ESTUDIO DE IMPACTO AMBIENTAL CATEGORÍA II,
DENOMINADO: CAJÓN Y VIAL SOBRE EL RÍO PALOMO

Promotor: TERRAZAS DE VILLA LUCRE 1, S.A.

Preguntas de Ampliación I

DEIA-DEEIA-AC-0 128-1909 -2022

7. PLANO NIVELES SEGUROS DE TERRACERÍA

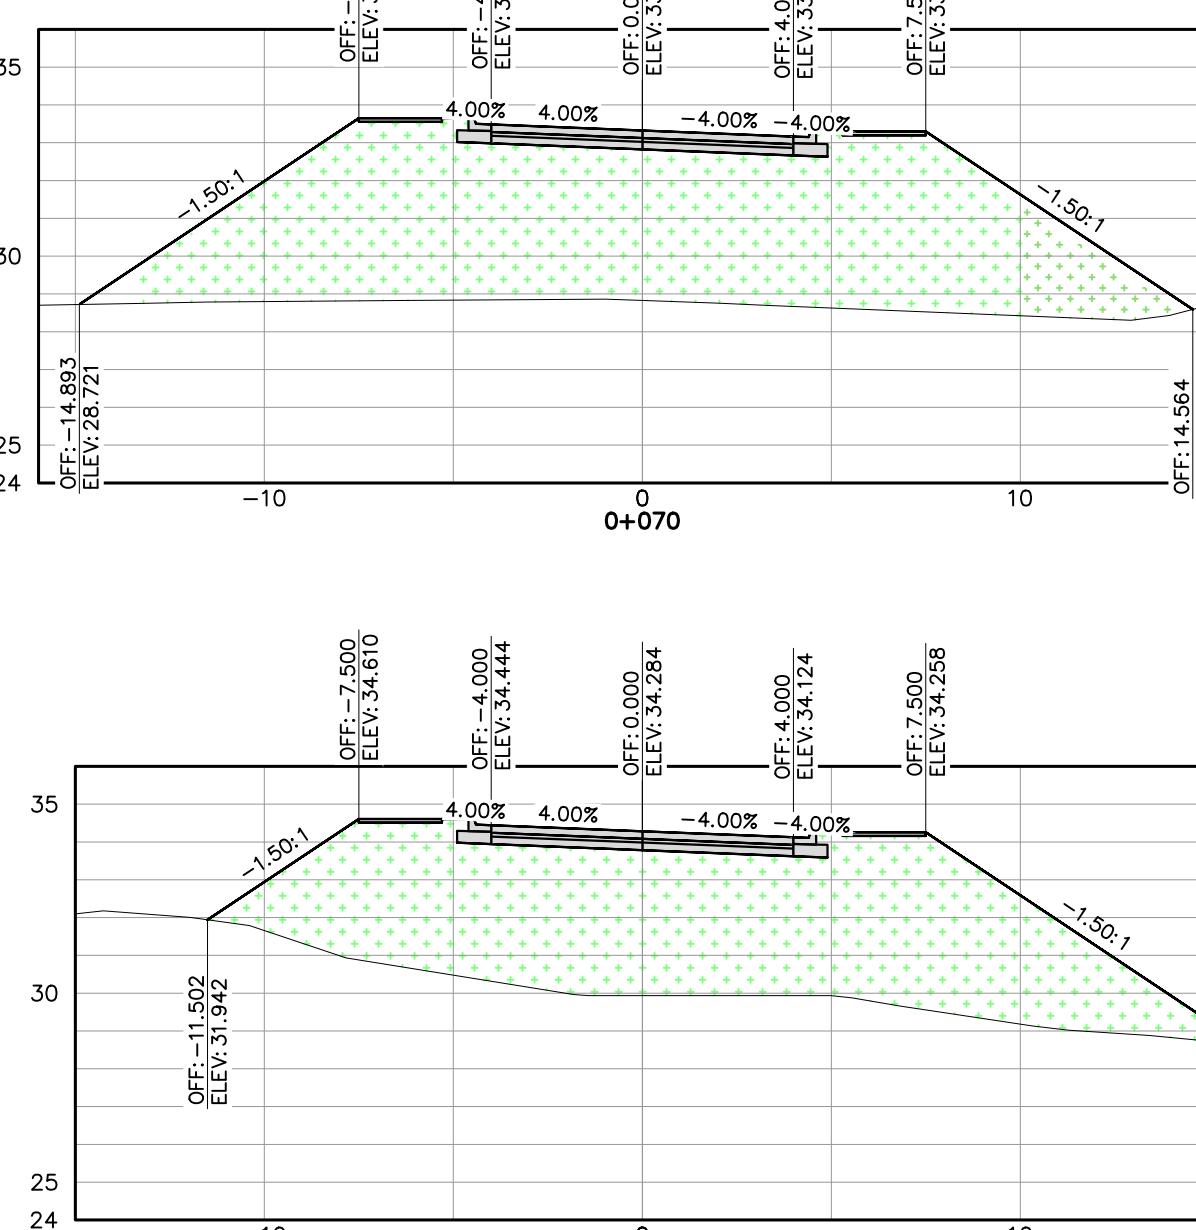
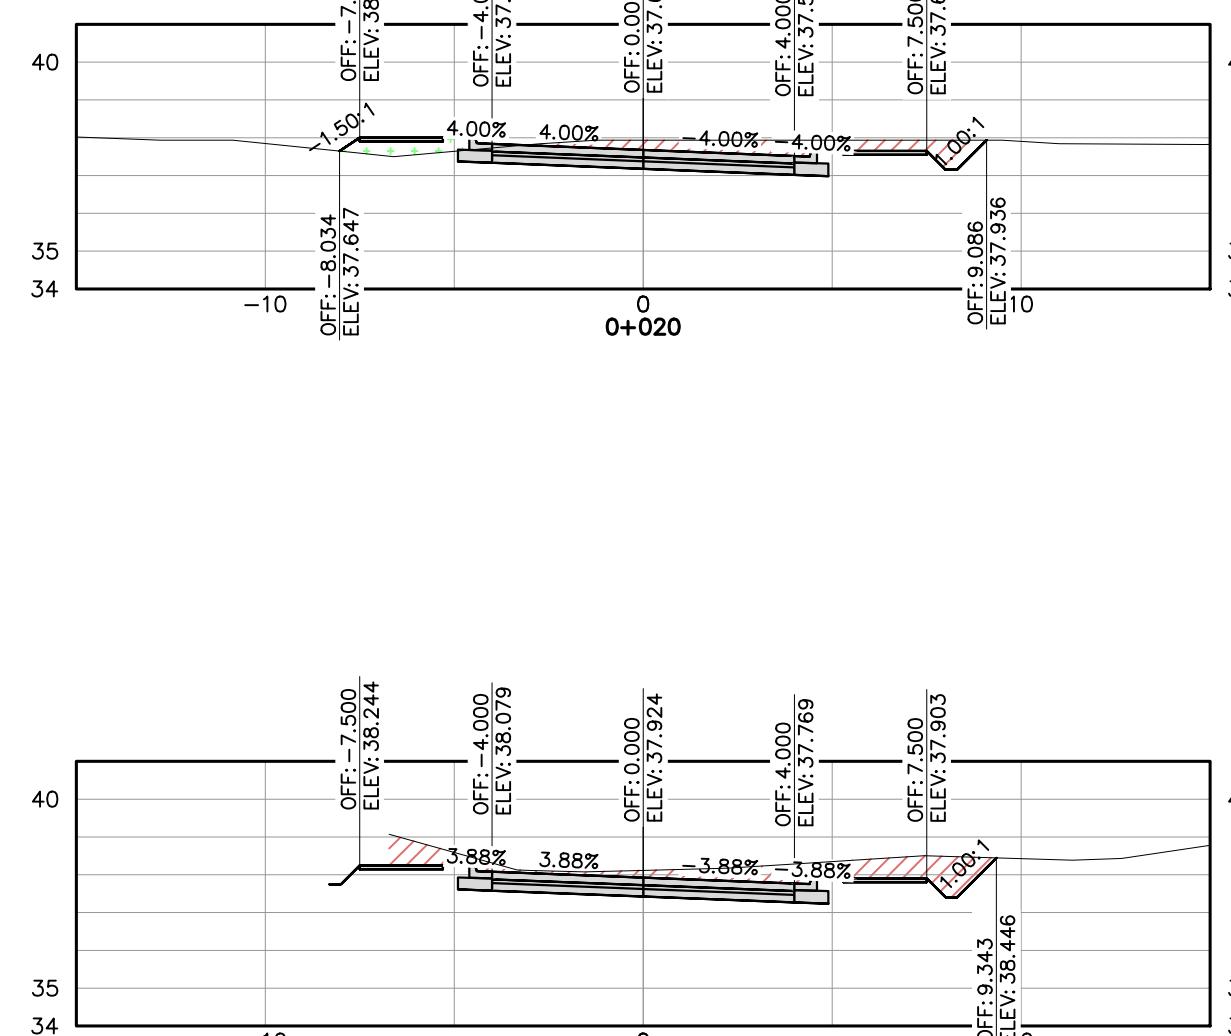
- a. Presentar Planos de los perfiles de corte y relleno donde se establezca: el volumen de movimiento de tierra a generar en el proyecto y volumen de material de relleno e indicar los niveles seguros de terracería.
- b. Indicar de dónde será obtenido el material de relleno, e indicar si el mismo posee Instrumento de Gestión Ambiental aprobado para dicha actividad

- a. Se presenta en el plano 220621-TP-Acceso a las Trancas Presentado al MOP donde se visualiza los niveles seguros de terracería y los perfiles de corte y relleno (ver anexo 7)
